改善箇所説明図

改善の内容

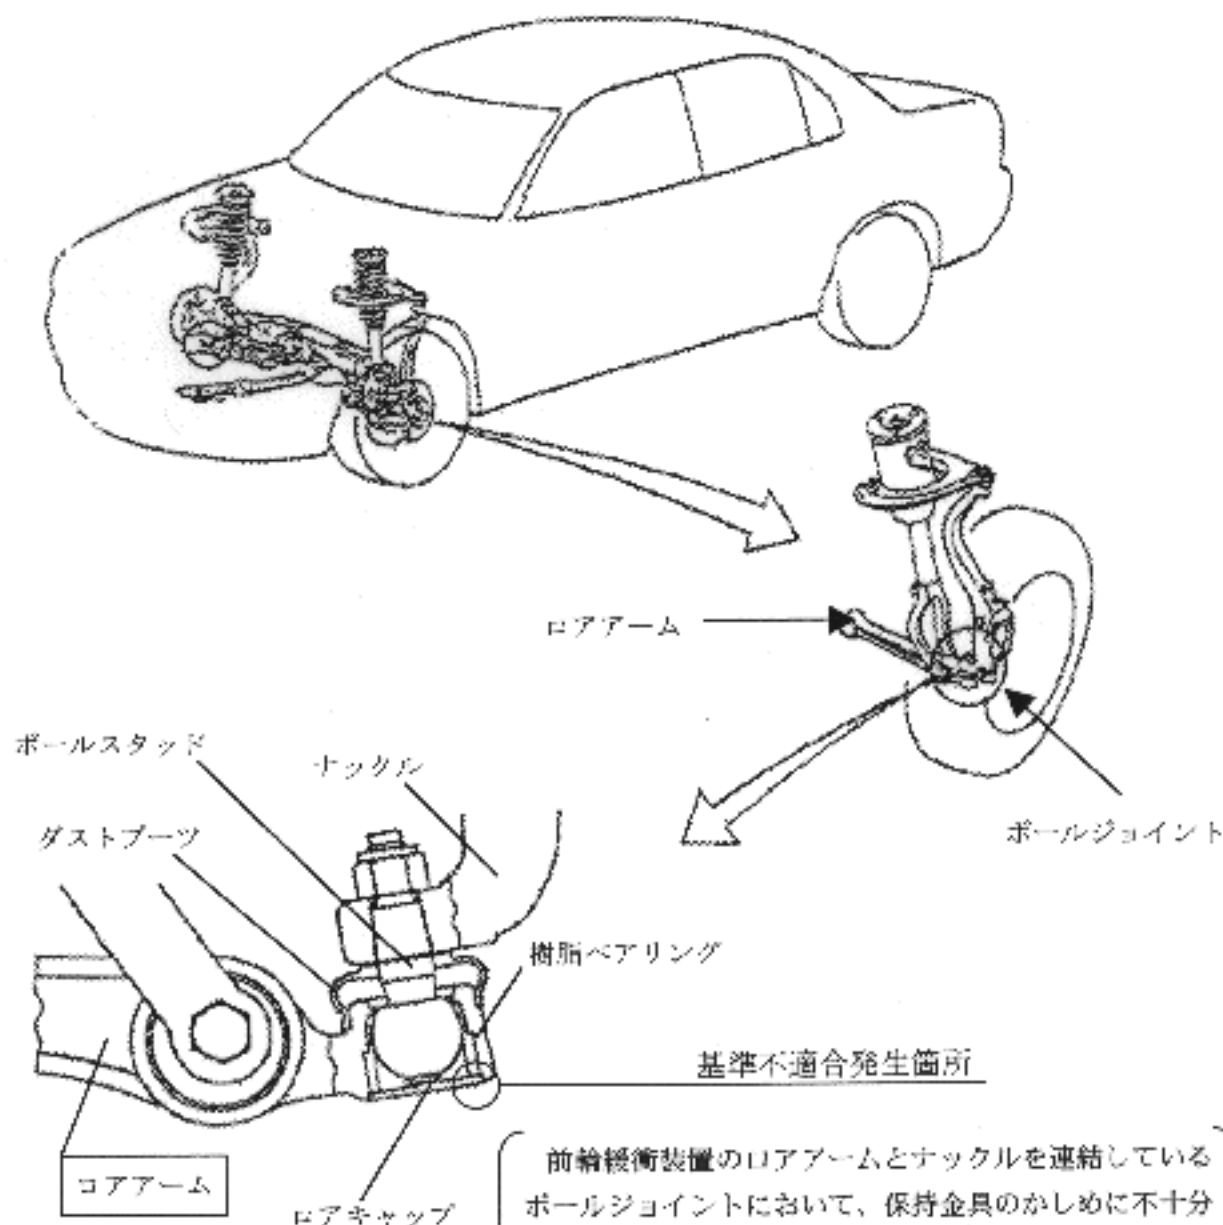
前輪緩衝装置のロアアームとナックルを連結しているボールジョイントにおいて、保持金具のかしめに不十分なものがあるため、このままの状態で使用を続けると、当該部分からの水の侵入によるボールの錆で樹脂ベアリングが異常摩耗し、最悪の場合、ボールジョイントが破損してアームから外れ、走行不能となるおそれがある。

全車両、当該ロアアームボールジョイントを点検し、摩耗量の大きいものは対策品と交換する。また点検で異常のないものについては、当該かしめ部にシール剤を塗布する。なお、対策品の供給に時間を要するため、使用者に届出内容を告知し、対策品の準備が整い次第、点検入庫の案内を実施する。

識別：助手席ドアの、ドアラッチ取付ボルトの内の一つに、白色又は黄色ペイントを塗布する。
